PM GEOTEKNIK – Med anledning av granskningssynpunkter

Riddersvik

Uppdragsnummer: 5428

Denna PM är upprättad med anledning av Länsstyrelsen och SGI:s granskningssynpunkter i yttrande över samrådshandling daterad 2018-11-27 för Detaljplan för Riddersvik, Hässelby villastad, Stockholm.

Figur 1. Urklipp från planbeskrivning.

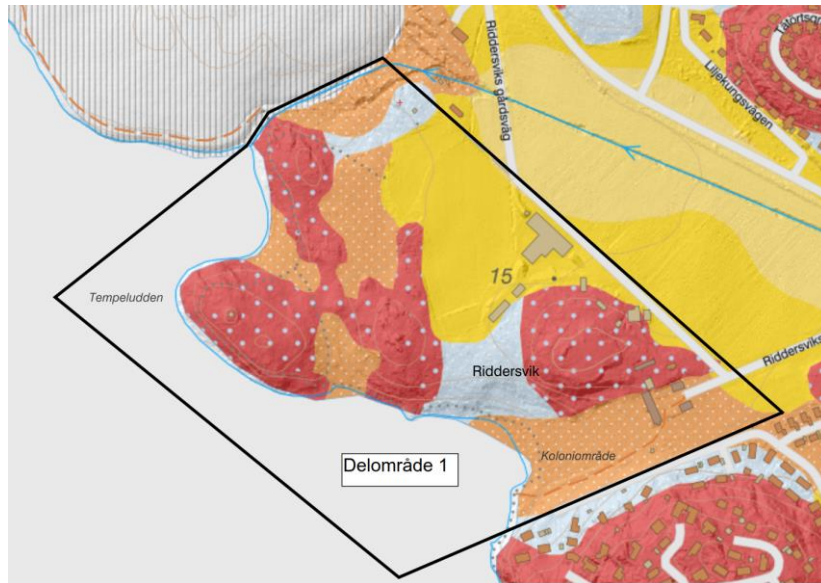
Den södra delen av planområdet redovisas i Figur 1 nedan.

Området avgränsas ungefär av Riddersviks gårdsväg i öst, Flötviksvägen i syd, Lövstafjärden i väst och av Lövstatippen i norr. Huvudsakligen utgörs området av skog. I områdets nordöstra del finns Riddersviks fältrittklubb och tillhörande hästgårdar.

I söder återfinns den så kallade utsiktsskullen och kolonilotter samt Riddersviks herrgård.
